Fagnotat

Vår referanse: PLAN-2022/20614-87
Saksbehandler: Eline Aresdatter Haakestad
Dato: 19.12.2024

Forslag til detaljregulering anbefales vedtatt Bergenhús. Gnr. 166, Bnr. 535 mfl., Kong Oscars gate, Arealplan-ID 70180000

Figur 3 Perspektiv fra Kong Oscars gate mot planområdet, sett sørfra. Dagens situasjon er vist til venstre, foreslått nybygg i Kong Oscars gate 46 og 48 er vist til høyre. Bergen Domkirke er synlig over hustakene.

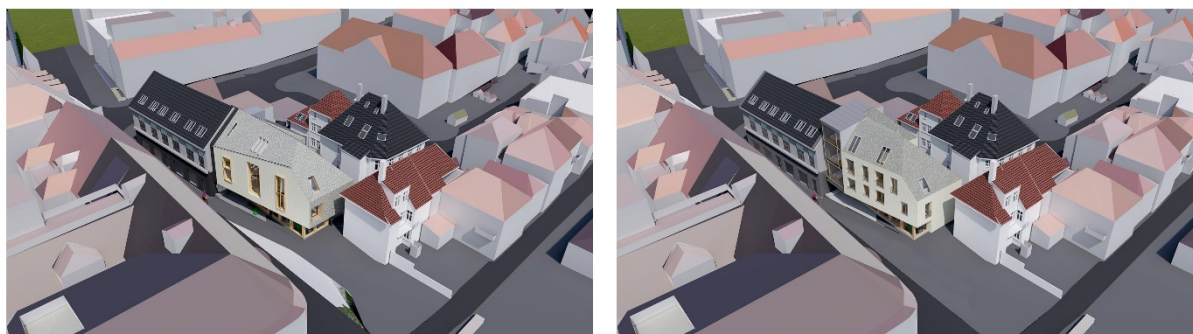
Planområdet ligger i et område med store kulturminneverdier, i et kulturmiljø med bygninger fra 1700- og 1800-tallet, og på automatisk fredet middelalderbygrunn, se Figur 3.

Kulturmiljøet i området er dominert av eldre, bergensk selvgrodd trehusbebyggelse på en til to etasjer, og større murhus av nyere dato. Taklandskapet i området har en rik og mangfoldig karakter med ulike vinkler, arker, høyder og volum. Bergen Domkirke, Bergens Barneasyl, Danckert Krohns Stiftelse og St. Jørgens Hospital er i dag fredede objekt som ligger i nærheten av planområdet. Nybygget er planlagt på automatisk fredet middelalderbygrunn. Kulturminner har derfor vært et sentralt tema gjennom planprosessen, og det har vært arbeidet med at nybygget skal tilpasse seg kulturmiljøet.

Figur 4 Perspektivet til venstre viser foreslått utforming til offentlig ettersyn. Perspektivet til høyre viser foreslått utforming til sluttbehandling. Planforslaget åpner for røde teglpanner, annen vindusutforming og annen fargesetting enn det som er vist i perspektivet til høyre.

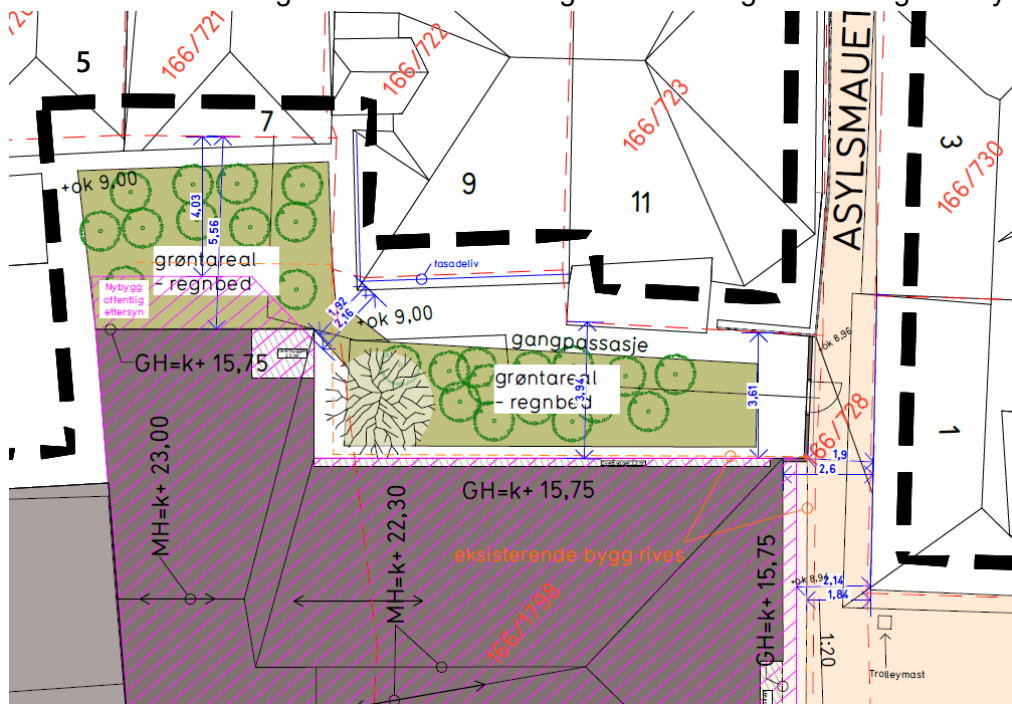
Forslagsstiller har gjennom prosessen arbeidet med utforming og farge- og materialbruk i dialog med Byarkitekten, Byantikvaren og Vestland fylkeskommune, for å tilpasse seg bebyggelsen og kulturmiljøet. Til offentlig ettersyn var det foreslått nybygg med ett volum og skrå gesims, se Figur 4. Vi anbefalte et tydeligere skille mellom tak og vegger. Det kom innspill fra Byantikvaren, Byarkitekten og Vestland fylkeskommune om foreslått utforming, og utformingen er endret i dialog med disse høringspartene. Blant annet er takformen endret, gesimslinjen er rett og bygget er delt i to volum. Inndelingen i to bygg er en referanse til de opprinnelige bygningene som sto her tidligere. Mellombygget bidrar til å løse overgangen mellom eksisterende bygg og hovedbygget.

Byantikvaren og Byarkitekten har oppfordret til å ikke bryte med nabobebyggelsen og kulturmiljøet i for mange uttrykk. Form- og materialbruk, som takform, takmateriale og kledning, følger derfor nabobebyggelsen, særlig trehusbebyggelsen. Dette er sikret i planen, mens farge- og vindusutforming avklares i byggesak. Det er sikret i bestemmelsene at

nybygget skal fremstå som to bygningsvolum (vertikaldelt), med et mellombygg og hovedbygg. Førsteetasje skal ha utadrettet virksomhet mot Kong Oscars gate med inngang direkte fra gaten. Nybygget skal ha skrå takflater. Det tillates et flatt parti på toppen av hovedbygg i samsvar med illustrasjonsplan. Møneretning skal gå parallelt med fasadeliv, og møneretning vist i illustrasjonsplan er juridisk bindende. Tekniske installasjoner som heishus og ventilasjon skal inngå i bygningsvolumet og ikke stikke ut over regulert takflate.

Fasadene på nybygget skal være i tre med innslag av pusset tegl. Der det skal være tre skal det være glatt, høvlet og malt tradisjonell kledning tilpasset kulturmiljøet. Fargesetting skal tilpasses kulturmiljøet. Hovedbygget kan ha store vinduer både mot gaten og mot bakgård i 1. etasje, og det tillates at mellombygget får glassfasade mot Kong Oscars gate. Vinduer på nybygget skal være i tre både ute og inne. Det tillates franske balkonger i fasade mot Kong Oscars gate, samt inntrukken balkong i fasade mot sør. Tak skal tekkes med skifer eller røde teglpanner. Der dette ikke er mulig på grunn av helning på taket, skal taket båndtekkes. Farge på båndtekking skal harmonere med taket ellers.

Figur 5 Rosa skravert felt markerer nybygg slik det var foreslått til offentlig ettersyn, mens mørkegrått areal under rosa skravert felt viser nybygg til sluttbehandling.

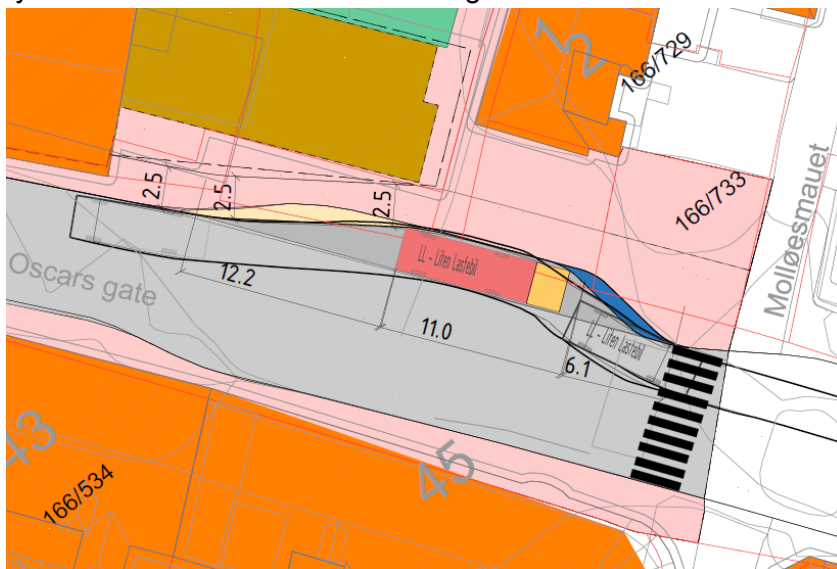
Avstanden til nabobebyggelsen har vært et tema gjennom planprosessen. Deler av ny bebyggelse er nærmere nabobebyggelsen enn fire meter, se Figur 5. Avstanden fra foreslått nybygg til nabobebyggelsen var tilnærmet uendret fra dagens situasjon ved offentlig ettersyn, og vi vurderte at avstanden til nabobebyggelsen var tilstrekkelig. Til sluttbehandling er østlig del av mellombyggets fotavtrykk redusert slik at avstanden til Asylplassen 5 og 7 økes fra 4,0 til 5,6 meter. Dermed trekkes bygget noe bort fra nordvestvendte vinduer i Asylplassen 9.

Hovedbygget trekkes også tilbake i sør slik at avstand til Asylsmauet 1 økes fra 2,1 til 2,6 meter. Dette bidrar til at det åpnes mer opp på hjørnet av Asylplassen 11. Samtidig er avstanden mellom hjørnet på mellombygget og Asylplassen 9 redusert fra 2,2 til 1,9 meter. Vi vurderer at endringene til sluttbehandling er en bedring fra offentlig ettersyn.
